Název a evidenční číslo Stavby: II/606 Velká Dobrá - Nové Strašecí, rekonstrukce silnice a mostů - stavba	Číslo SO/PS / / číslo Změny SO/PS: 190.2/1	Číslo ZBV: 18
Název stavebního objektu/provozního souboru (SO/PS): Dopravní značení

Změnový list

II/606 Velká Dobrá - Nové Strašecí, rekonstrukce silnice a mostů - stavba

Dopravní značení

0005
0006

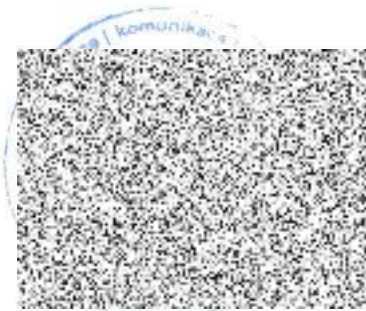
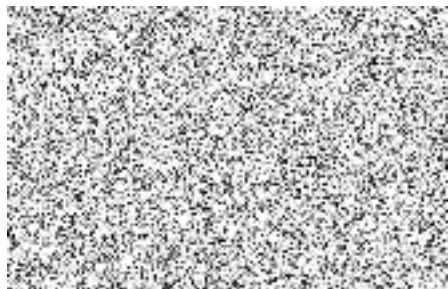
- 1) Na základě upřesnění výměr přesným výpočtem v RDS došlo v úseku hr. okresu Rakovník – Nové Strašecí k úpravě výměry vodorovného dopravního značení. Jedná se o položky:

VODOROVNÉ DOPRAVNÍ ZNAČENÍ BARVOU HLADKÉ - DODÁVKA A POKLÁDKA
VODOROVNÉ DOPRAVNÍ ZNAČENÍ PLASTEM HLADKÉ - DODÁVKA A POKLÁDKA

Úpravu výměr stávajících položek.

9113A1	SVODIDLO OCEL SILNIČ JEDNOSTR, ÚROVEŇ ZADRŽ N1, N2 - DODÁVKA A MONTÁŽ
9113B1	SVODIDLO OCEL SILNIČ JEDNOSTR, ÚROVEŇ ZADRŽ H1 -DODÁVKA A MONTÁŽ
9113C1	SVODIDLO OCEL SILNIČ JEDNOSTR, ÚROVEŇ ZADRŽ H2 - DODÁVKA A MONTÁŽ

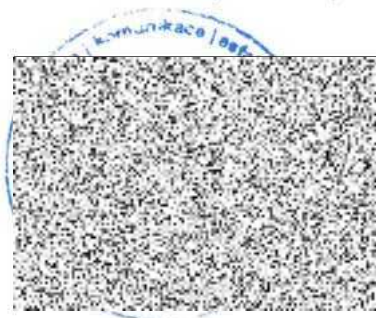
- 2) Na základě upřesnění typu silničních svodidel a jejich předepsaných délek náběhů dle TPV 256 a TPV 248 a skutečně provedených prací bylo navýšeno množství u těchto položek:

Čeho se zhotovitel domáhá: Úpravy množství uvedených stávajících položek na základě zjištěných skutečností.

1) Sanace podkladu a krajnic.

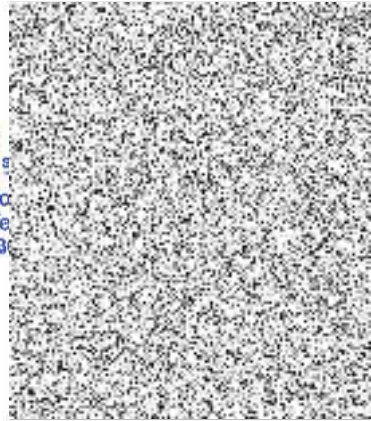
Po odfrézování asfaltových vrstev byla provedena prohlídka podkladů komunikace a krajnic. TDI a zástupce zhotovitele provedli vizuální kontrolu stavu a přímo na místě stanovili rozsah nutných sanací, který odpovídá předloženému ZBV.
